SERVICE INFO – INA 0104

Изменение натяжного ролика

с механического на полуавтоматический

Производитель:	Ford
Модель:	Transit
Годы выпуска:	до 12.2000
Двигатели:	2.5 TD, 2.5 DI
Арт. номер:	531 0504 10
OE номера:	1136426 1C1Q 6K254 AA

Рисунок 1: 531 0504 10 – полуавтоматический натяжной ролик

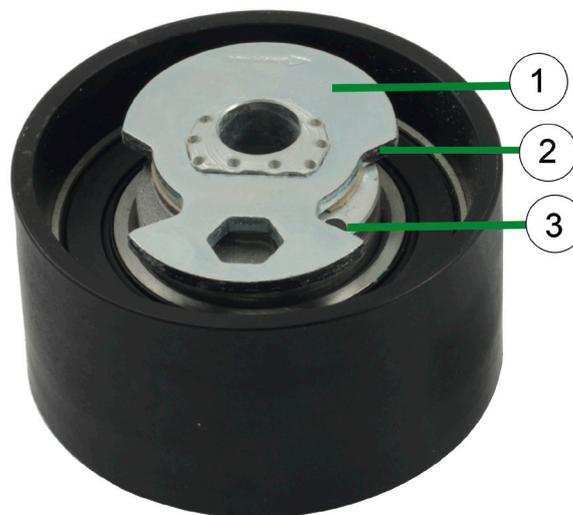
В вышеуказанных автомобилях, в приводе ГРМ использовался механический натяжной ролик. Эта часть была заменена на полуавтоматический натяжной ролик 531 0504 10, который также поставляется в составе комплектов KIT 530 0143 10 и 530 0144 10.

Новый натяжной ролик устанавливается в точности также, как и старый. Однако, в отличие от механического ролика, ремень натягивается с помощью шестигранника.

Для натяжения ремня необходимо повернуть натяжную пластину (1) с помощью шестигранного ключа до тех пор, пока отверстие (3) не перекроется наполовину краем натяжной пластины.
